ГОСТ Р
55820—
2013

РЕЛЬСЫ ЖЕЛЕЗНОДОРОЖНЫЕ ОСТРЯКОВЫЕ

Технические условия

6 ИЗДАНИЕ (июнь 2018 г.) с **Изменением № 1** (ИУС 2—2018)

Рисунок 4 — Основные (контролируемые) размеры поперечного сечения рельсов

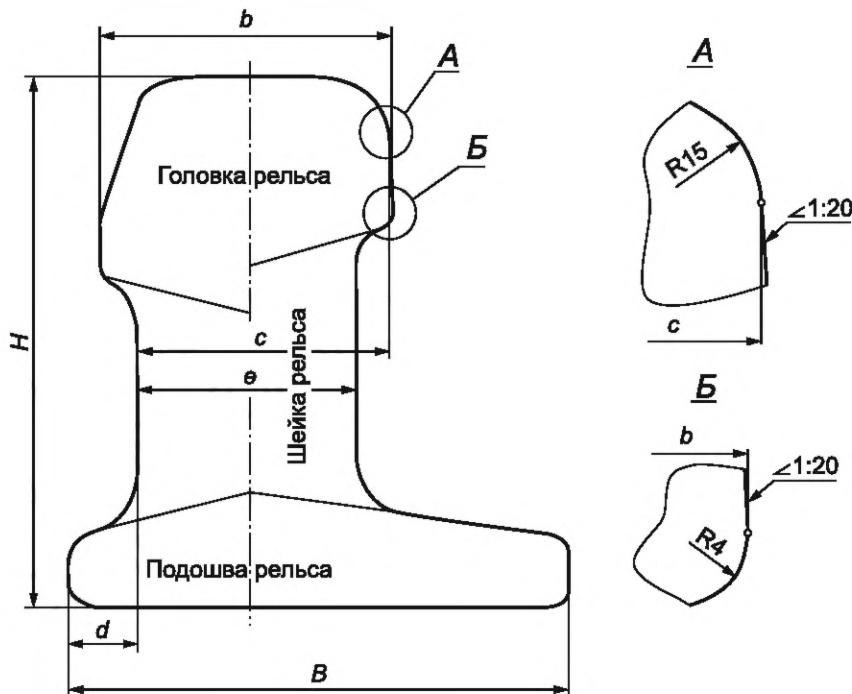
«5.2.1.2 Основные (контролируемые) размеры поперечного сечения рельсов приведены на рисунке 4 и в таблице 2.

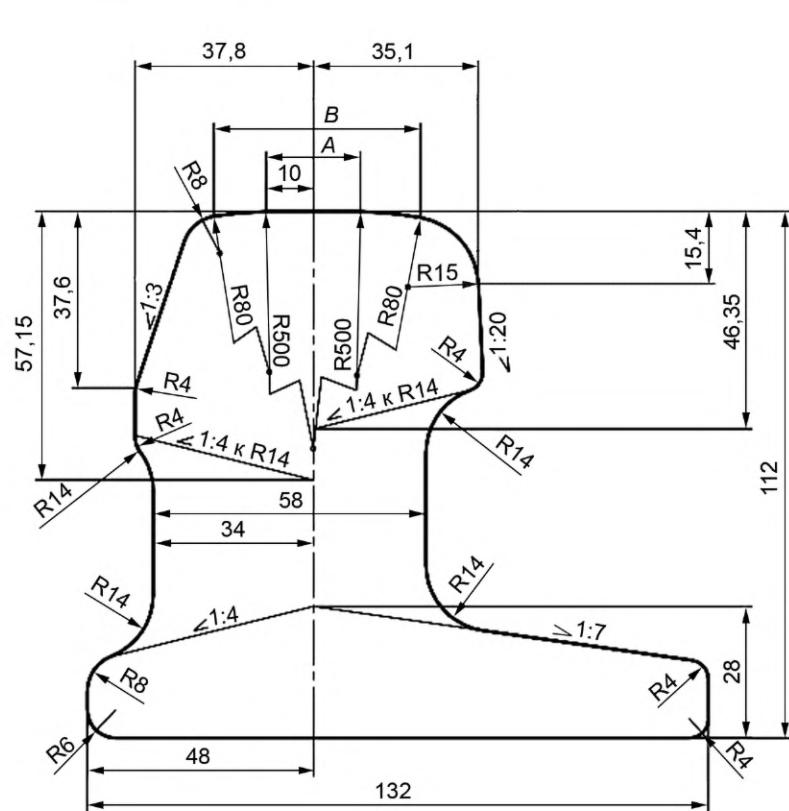
Пункт В.2.6. Рисунок В.2. Дополнить словами: «Размеры в мм».

Рисунок Е.2 — Характерные точки контроля предельных отклонений поперечного сечения рельсов

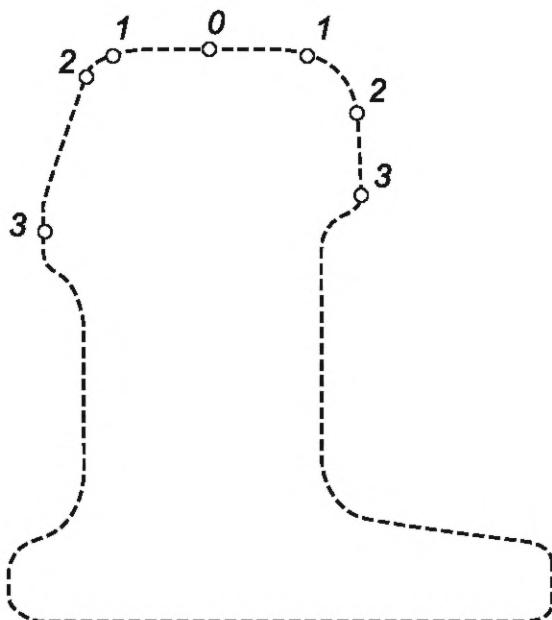
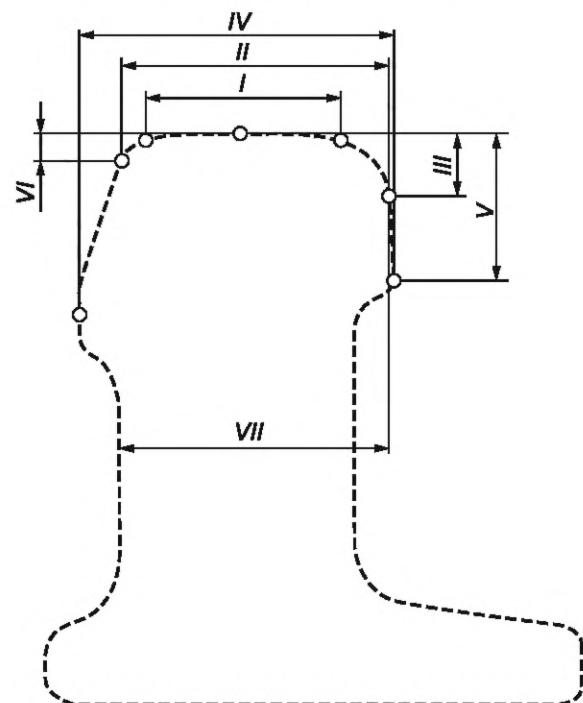
«Е.2 Характерные точки и размеры поперечного сечения рельсов для построения шаблонов приведены на рисунках Е.2, Е.2а и в таблице Е.1.

Рисунок Е.4 — Шаблон контроля ширины головки рельса».

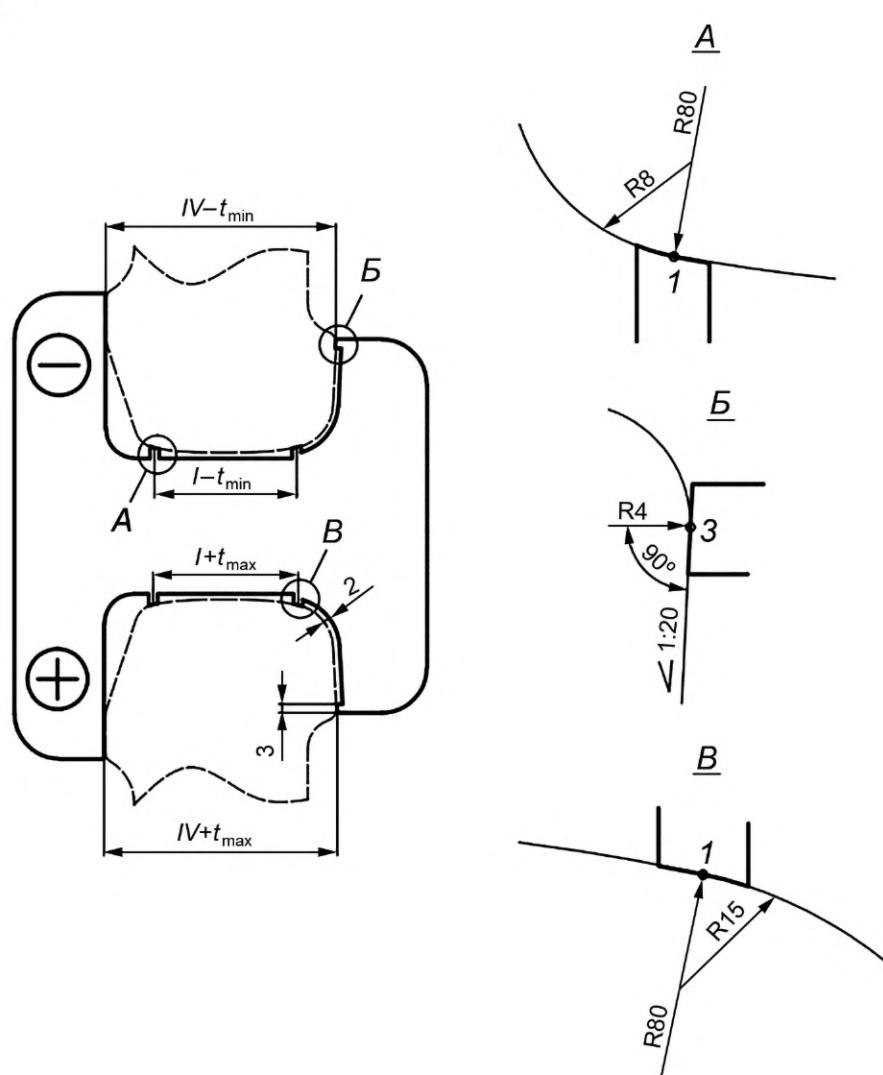
рисунок Е.4 заменить новым:

Рисунок Е.8 — Шаблон контроля расстояния от грани шейки со стороны короткого плеча подошвы до точки сопряжения радиуса R15 мм и уклона боковой грани головки 1:20».

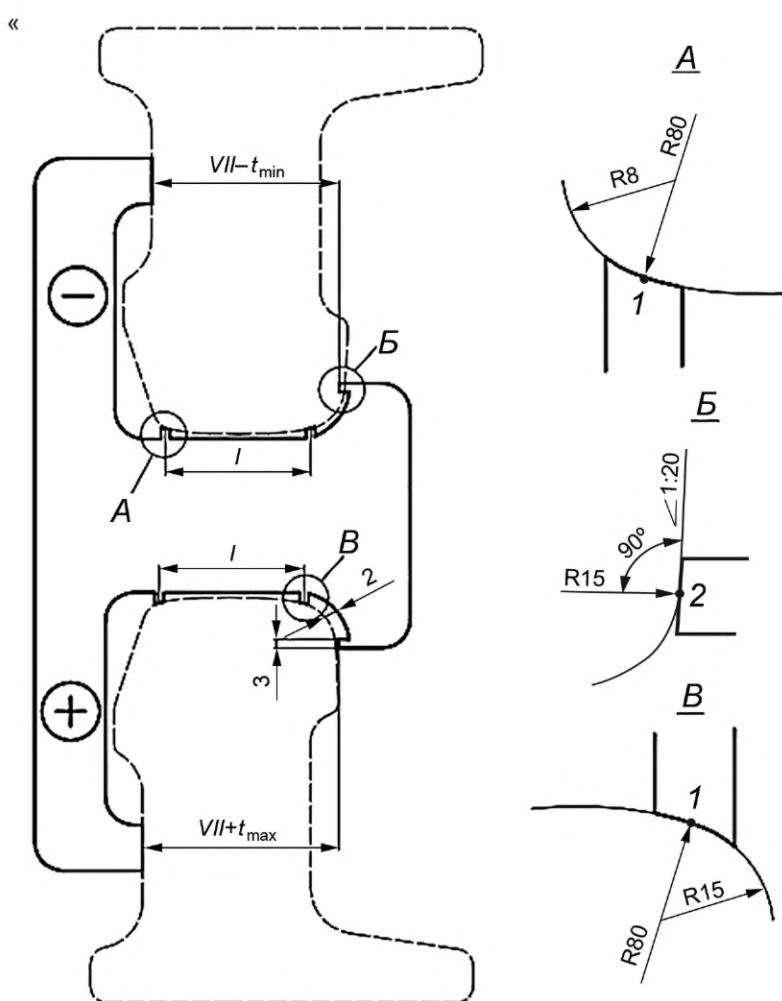
Рисунок Е.8 заменить на новый:

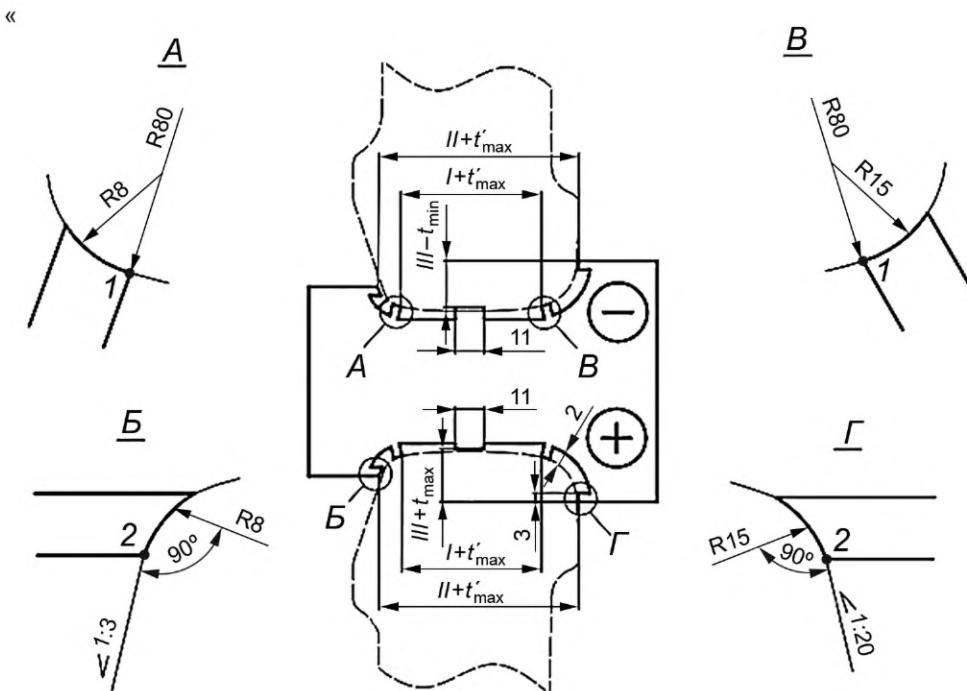
Рисунок Е.9 заменить на новый:

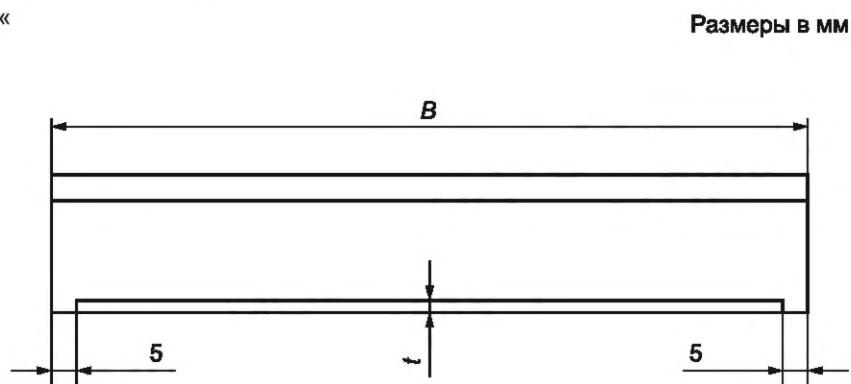
Рисунок Е.11 заменить на новый:

Рисунок 1 — Рельс типа OP50

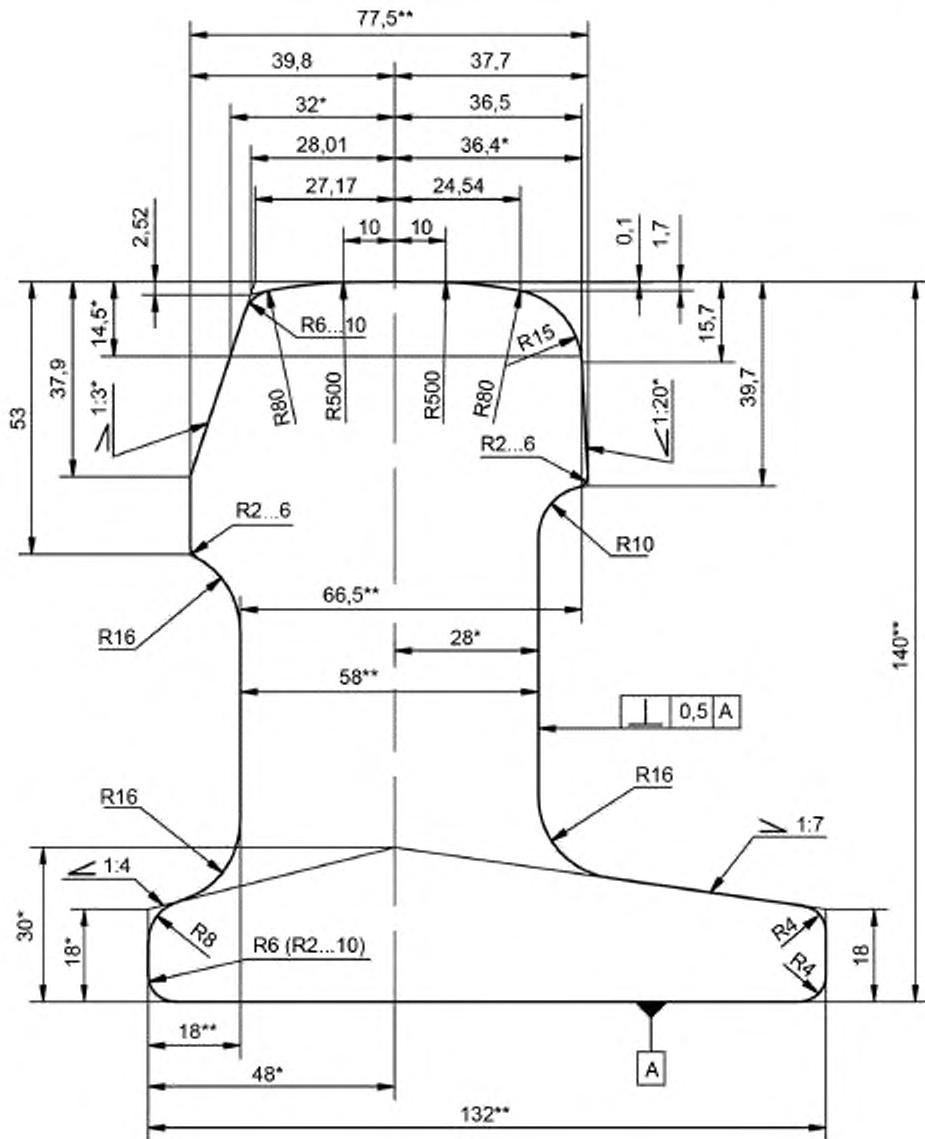
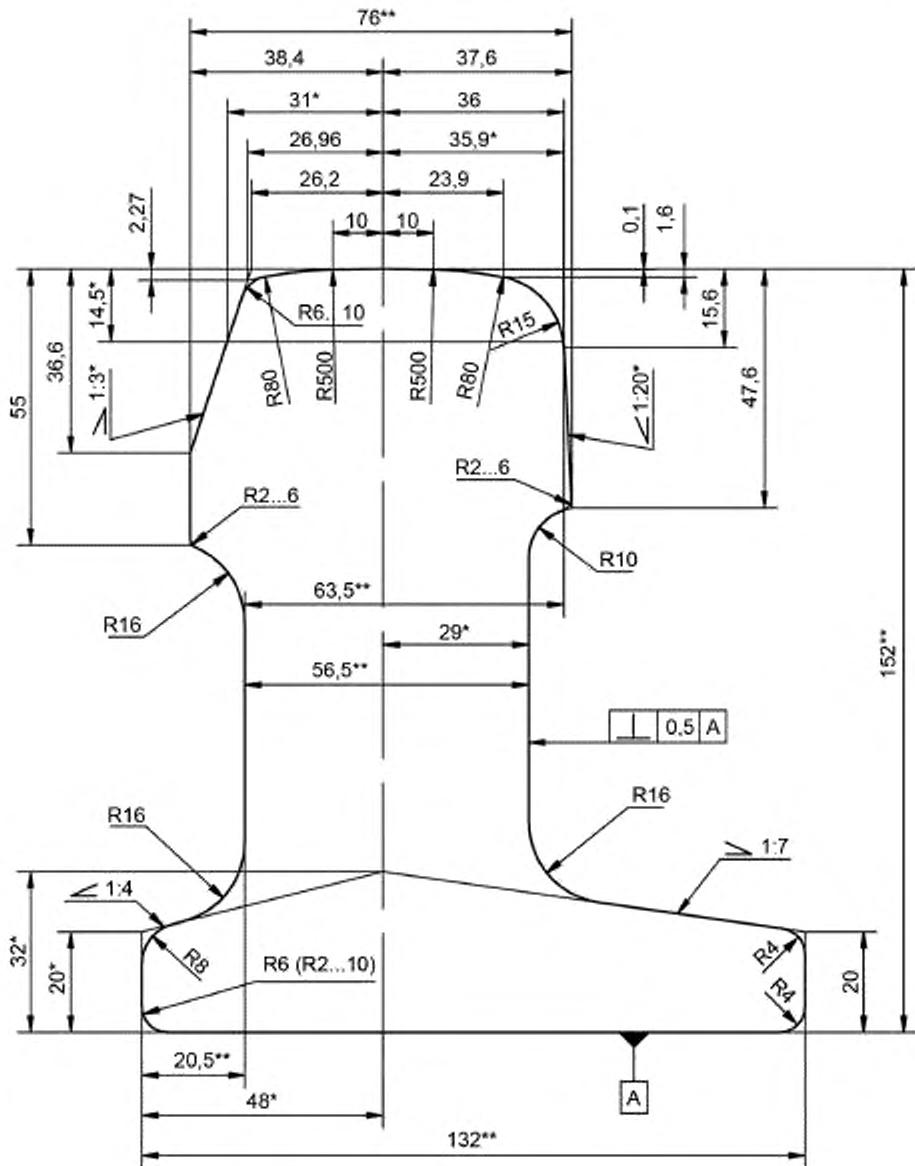
рисунки 1 — 3 заменить новыми:

Рисунок Е.4 — Шаблон контроля ширины головки рельса».

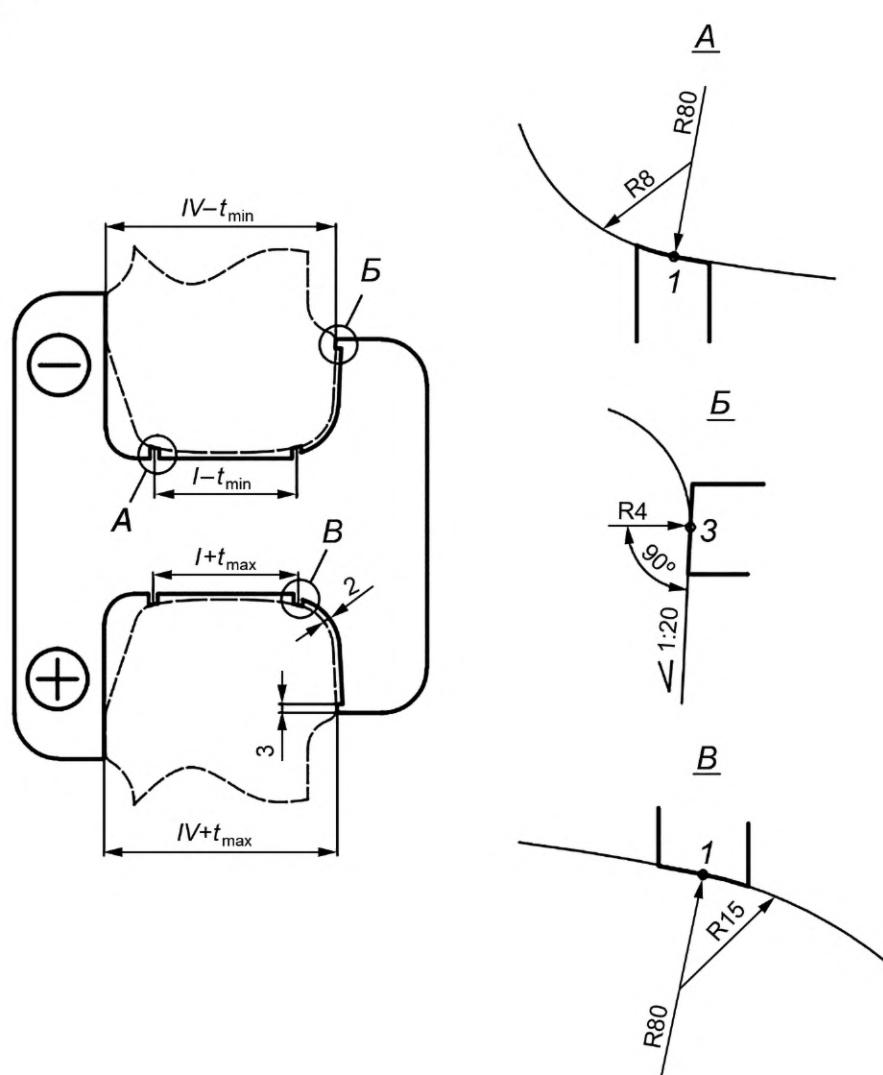
рисунок Е.4 заменить новым:
